主配管要目表「B系統代替循環冷却系ポンプ吸込管分岐点 ～ 残留熱除去系熱交換器B出口管合流点」の記載の適正化について

自主対策設備の悪影響防止について【pH制御設備接続位置変更に伴う考慮】

残留熱除去系配管の改造に係る添付図（主配管の配置を明示した図面，系統図）の変更前後比較

補足-5【原子炉格納容器電気ペネトレーション貫通部改造工事
の概要について】

注記* 27

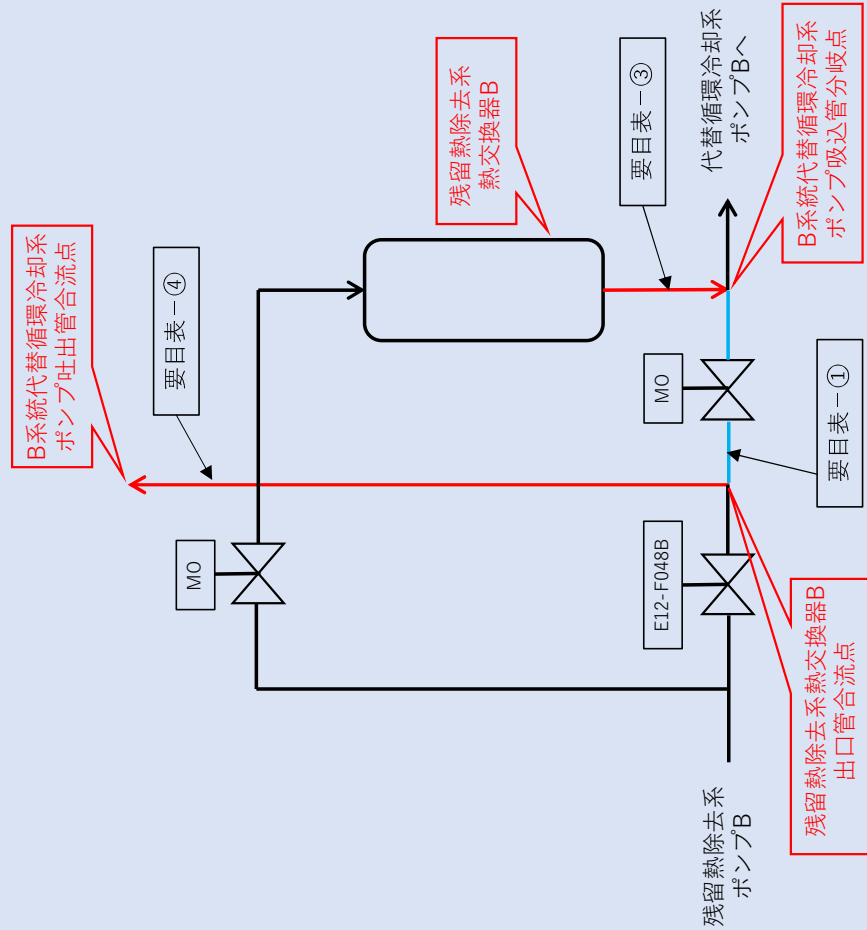
「残留熱除去系熱交換器B～B系統代替循環冷却系ポンプ吸込管分岐点」
 「残留熱除去系熱交換器B出口管合流点～B系統代替循環冷却系ポンプ吐出管合流点」

注記* 28

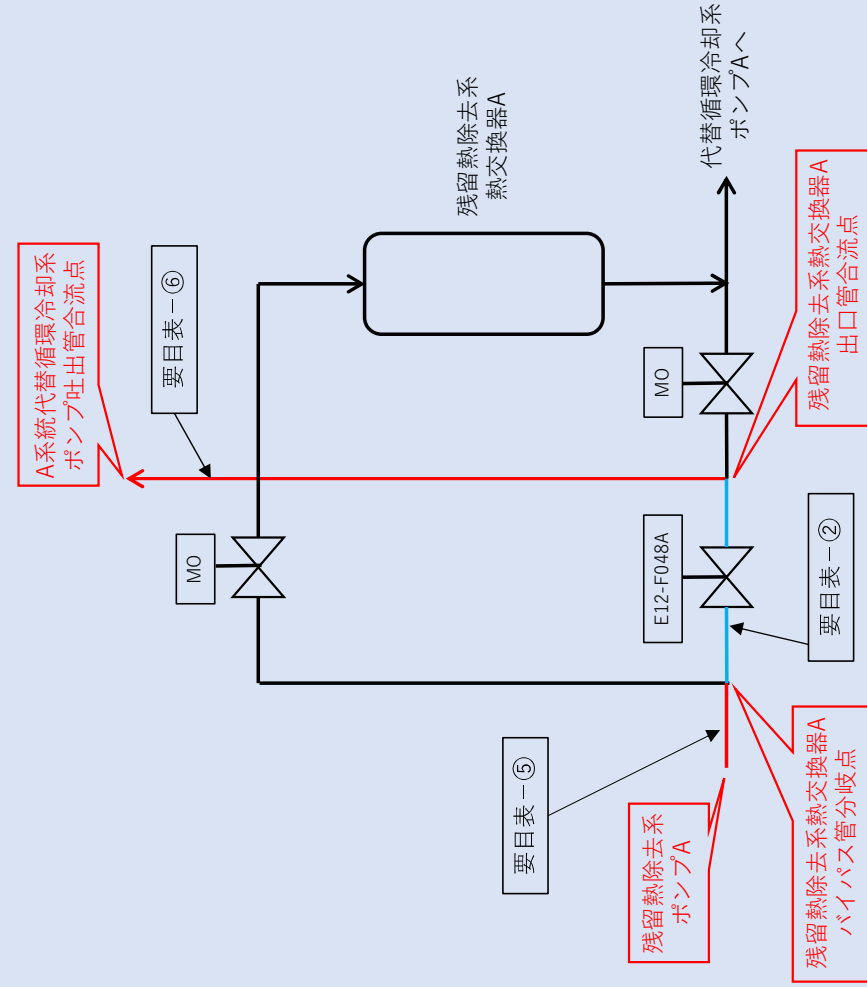
「残留熱除去系ポンプA～残留熱除去系熱交換器Aバイパス管分岐点」
 「残留熱除去系熱交換器A出口管合流点～A系統代替循環冷却系ポンプ吐出管合流点」

図1 原子炉格納容器 pH制御のための設備 系統概要図

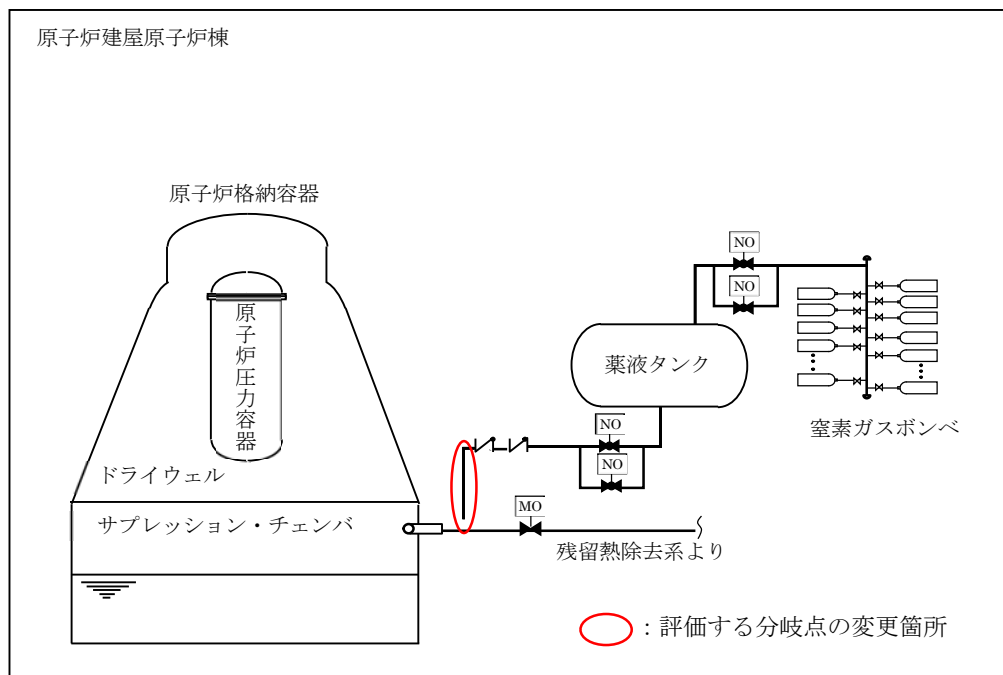
上記の事象に対して、pH制御設備の接続位置をRHR（A）系からRHR（B）系へ変更することに伴い、悪影響防止の観点で検討を行った。また、併せてその他の影響として、溢水による影響についても評価を行った。

残留熱除去系配管の接続箇所変更については、内部溢水評価における、以下3つの評価に対する影響がないことから、全体の溢水評価に影響を与えるものではない。

残留熱除去系配管への接続位置変更により、B系配管への分岐が追加となるが、評価は接続箇所の従来の配管における損傷評価に包含される。また、従来の安全区分の分離状態が変わるものではないため、溢水評価に影響はない。

以上の理由より、接続箇所の変更による溢水評価に影響はない。

図1 電気配線貫通部の地震応答解析モデル (多質点系はりモデル)

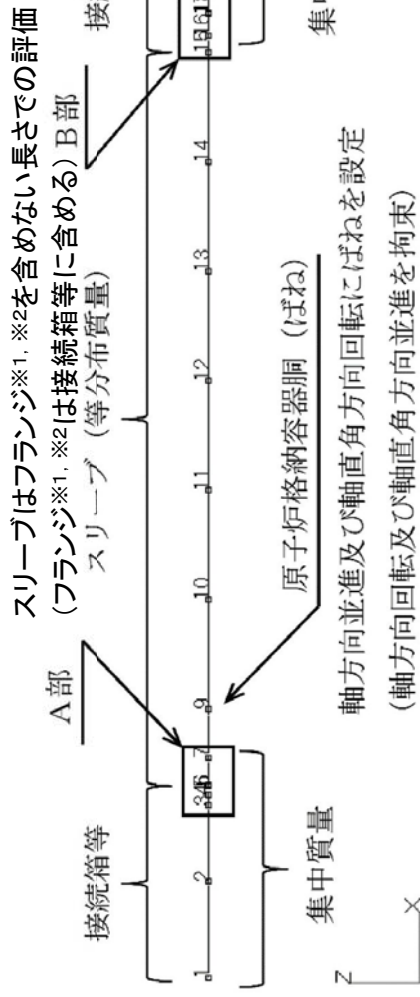
- スリーブ長さが短くなる(A部ーB部間の長さが短くなる)と、支点(ばね)にかかる応力は小さくなる
- また、今回の取替では全体質量も小さくなる計画であり、SA工認時よりも耐震上有利となる

基本板厚計算

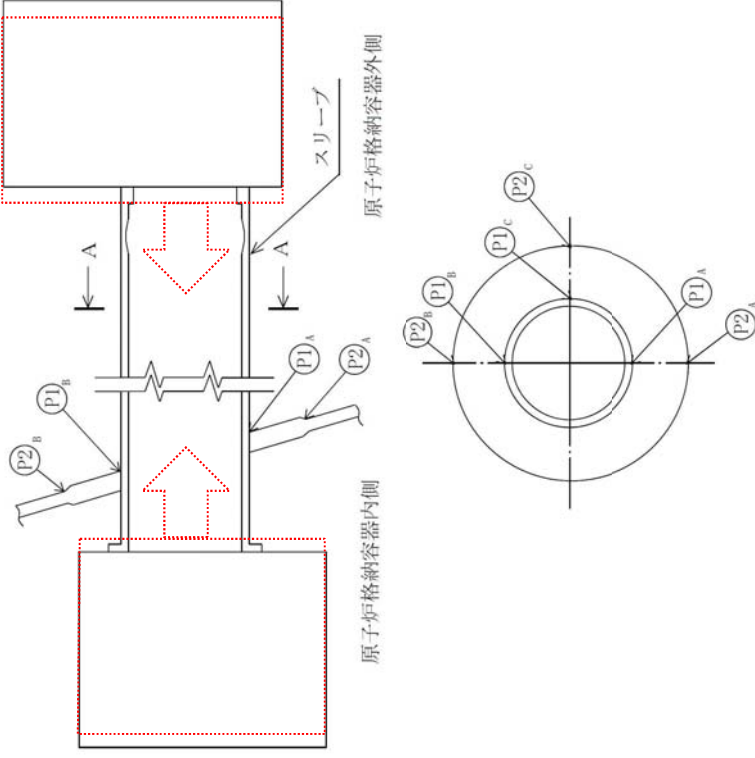
- スリープ長さが短くなると、スリープにかかる荷重が小さくなるため、スリープに求められる必要厚さは小さくなる
- スリープと同じ厚さであるアダプタに求められる必要厚さも小さくなる
- 今回の工事で板厚を変更しないため、SA工認時の保守性は保たれる
